改善箇所説明図

改善措置の内容

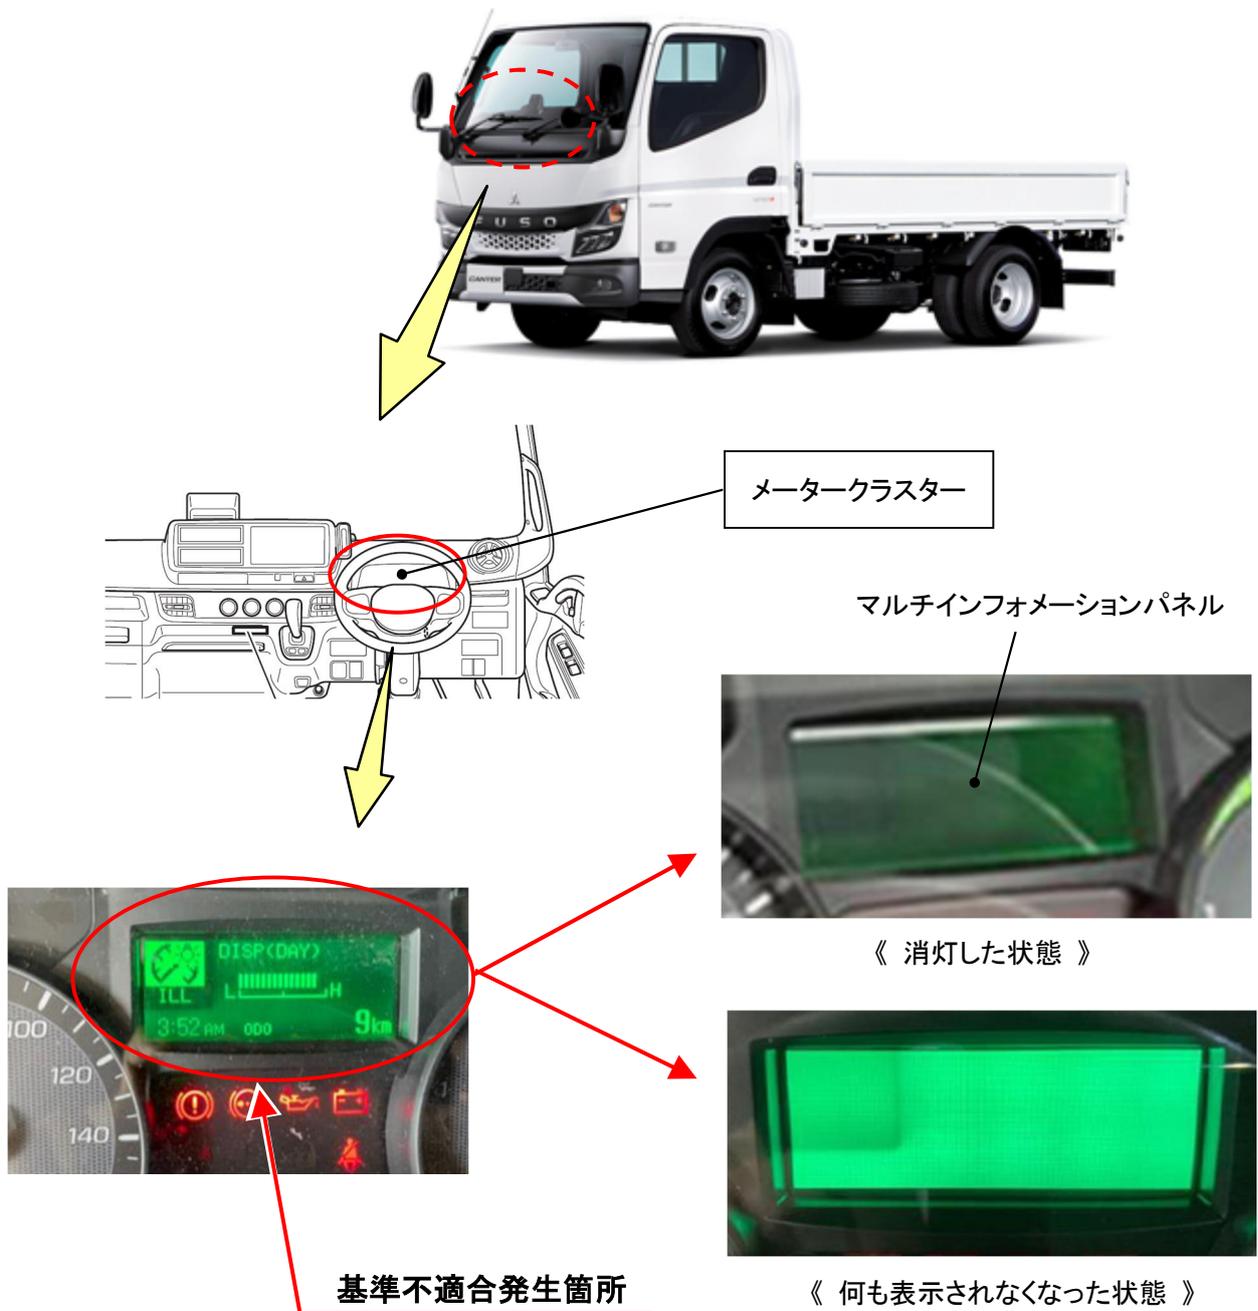
トラックのメータークラスターにおいて、ソフトウェアが不適切なため、マルチインフォメーションパネルが突然消灯する、または何も表示されなくなるおそれがある。そのため、走行距離を確認できなくなる。

注：□ は、ソフトウェアが不具合品の場合に対策品と書き換える部品を示す。

全車両、メータークラスターのソフトウェアを点検し、不具合品の場合は対策品のソフトウェアに書き換える。

識別：作業完了車には、運転席下側の診断ツール接続コネクタ付近に白色ペイントを塗布する。
